椙山女学園　星が丘キャンパス大学会館食堂リニューアル工事

図面名称	躯体	仕上	設備
ステンレス建具製作図	打合図	受領図	受領印用図
施工予定日 2026/12/23	発行日 2026/10/07	返却希望日 2026/10/14

ステンレス建具工事 製作図

仕 様 確 認 書

外部側 姿図

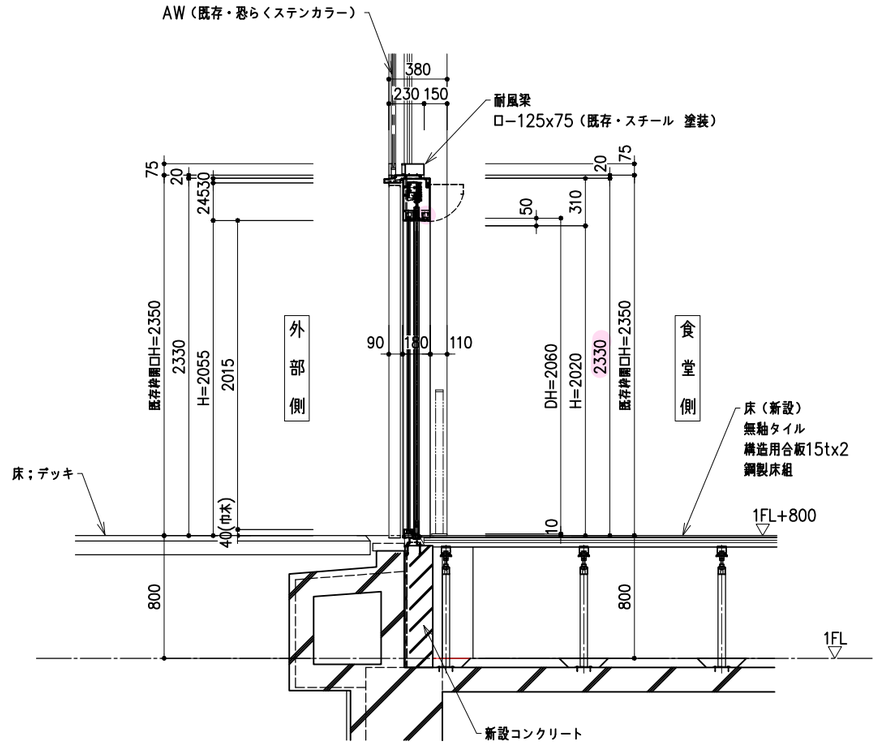
外部も3分艶ではなく3分艶ですか?

御承諾	現場名	椙山女学園 星ヶ丘キャンパス 大学会館食堂リニューアル工事	品名 ステンレス製建具 引き分け自動スリムドア
	設計監理	日建設計	図名 平断面現寸図
	施工	清水建設株式会社	M／M (A1) S=1:2 (A3) S=1:4 2026.09.01 作成
			検図 営業 船城 設計 末吉

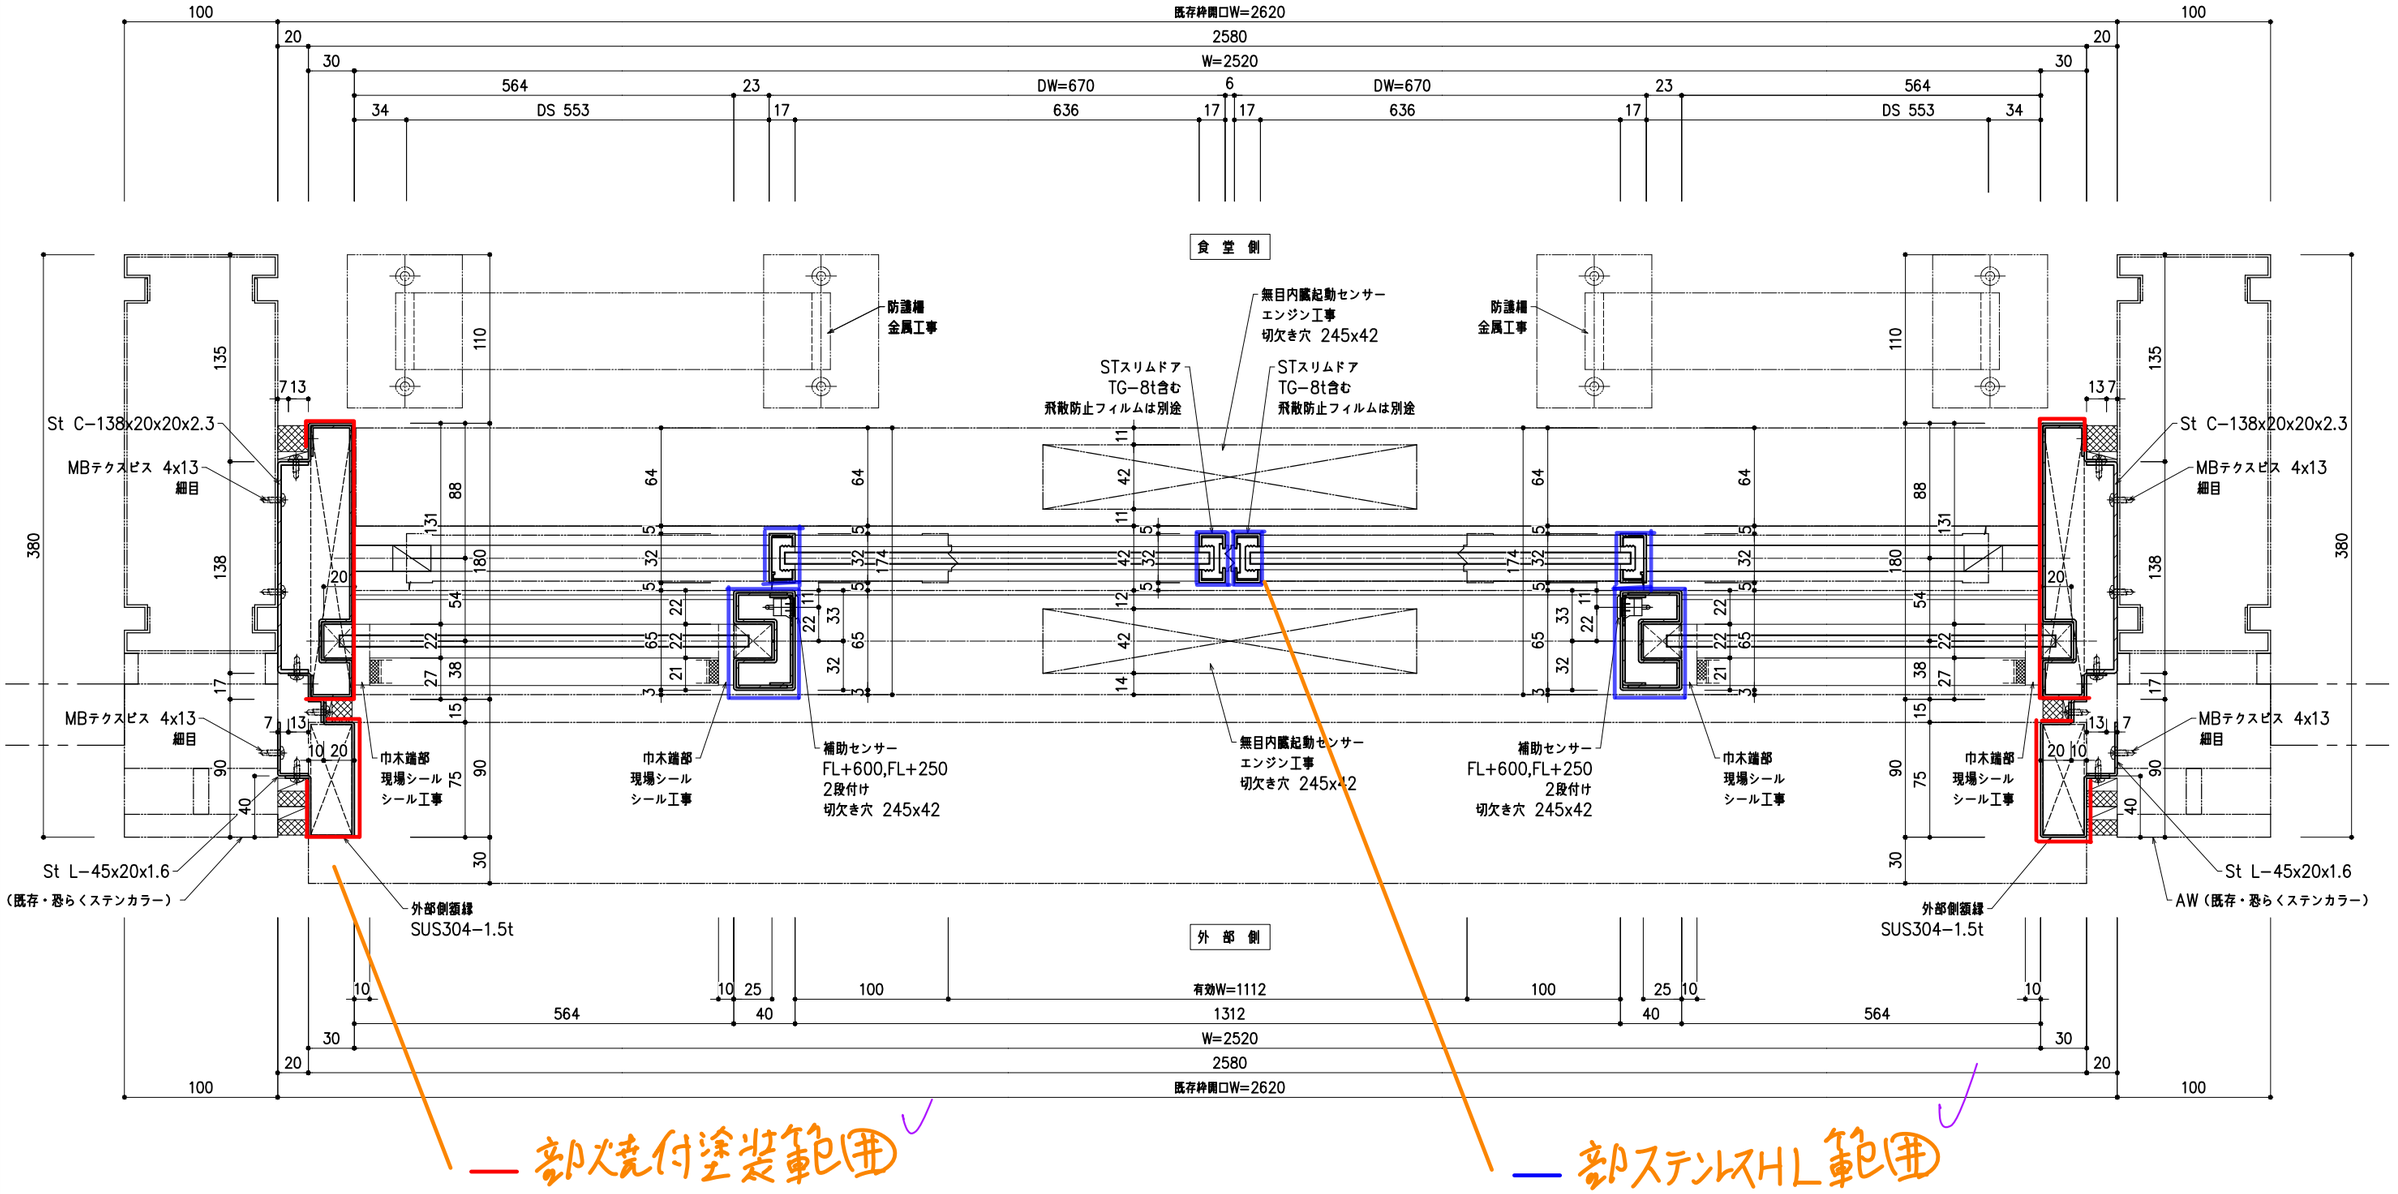
外部 耐風圧を考慮すると、方立MIN45となります。✓

クリア20はヒールが ななり危険 台使の横走りを考えると 幅目地などで水を切る のがよい

クリア20で 排水 排水機構 検討

本体と躯動が違うので 本体側に固定はしません

外部参考納まり

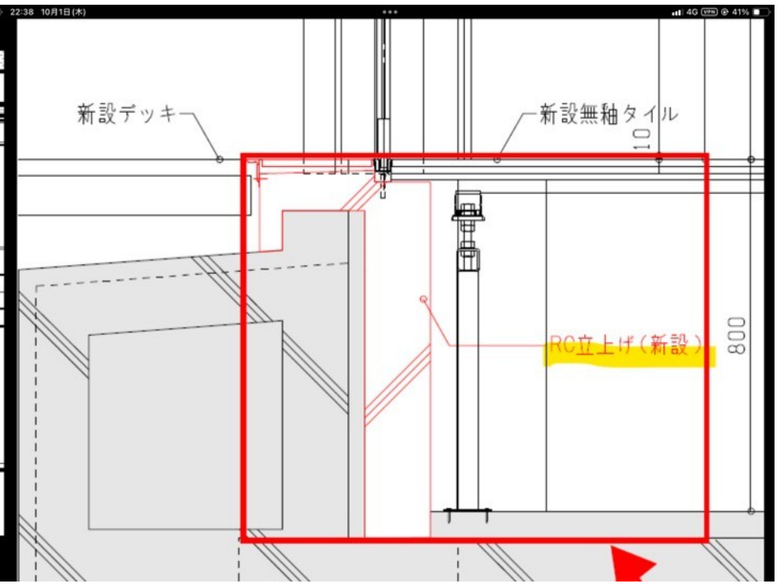
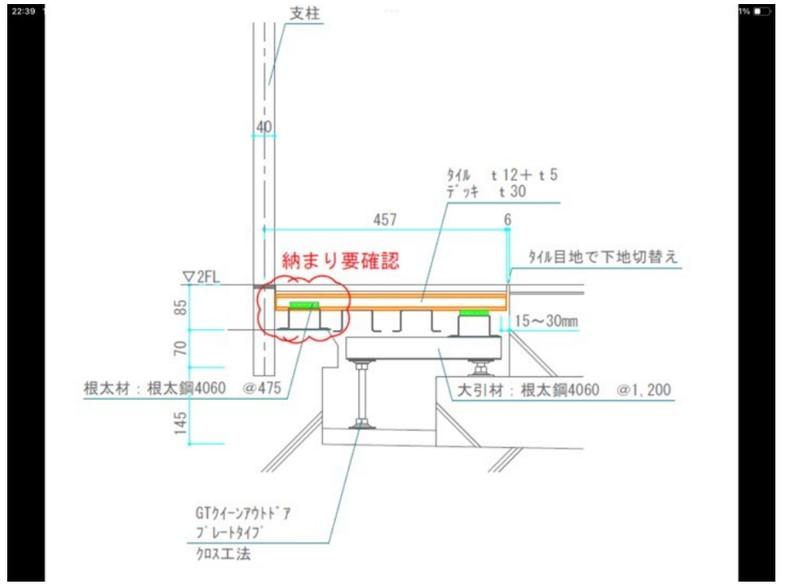
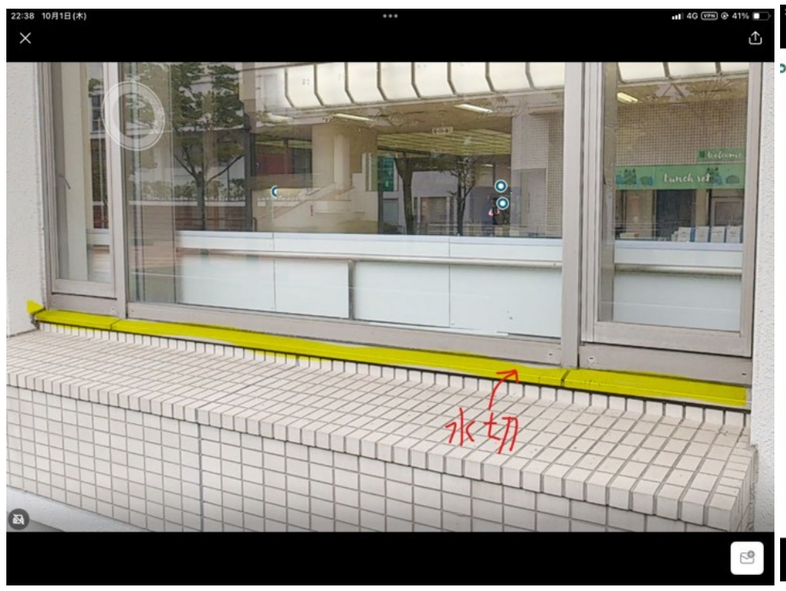
外部足元納まりについて
両脇水切り残して、立ち上がりコにスペーサーかまして、デッキ張り伸ばし
SSDレールに溜まった水は、デッキとの隙間に垂れ流し、建具前面に連続止水ライン形成で検討中です →詳細図見せてください
